No. 2013-025
2013年4月18日

横浜市港北区新横浜 3-23-3 新横浜 AKビル 2階
リタール株式会社

エンクロージャシステム ドア補強フレーム仕様変更のお知らせ

詳細図面

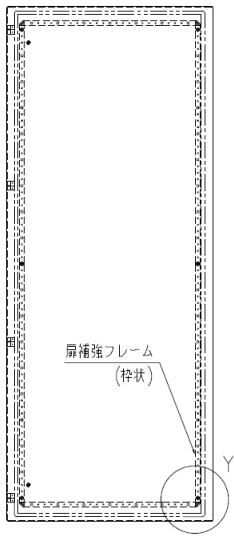
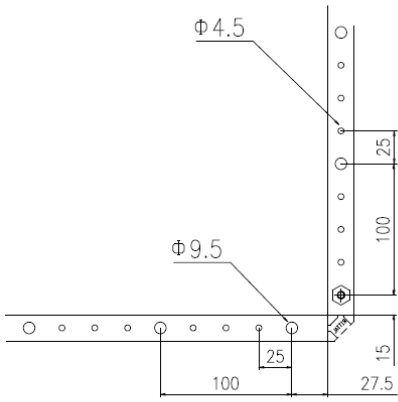
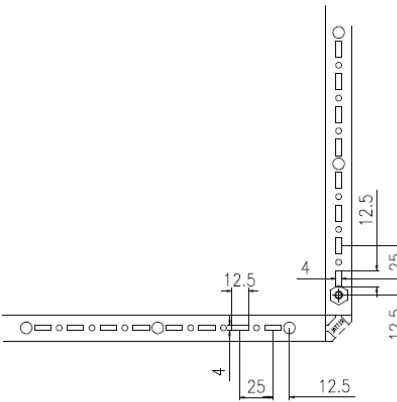
変更理由 エンクロージャ扉に標準アクセサリ**TS**システムセクションが取り付けられるように変更

変更点 扉内面補強フレームに 25mm 間隔で角穴 4mm x 12.5mm を追加
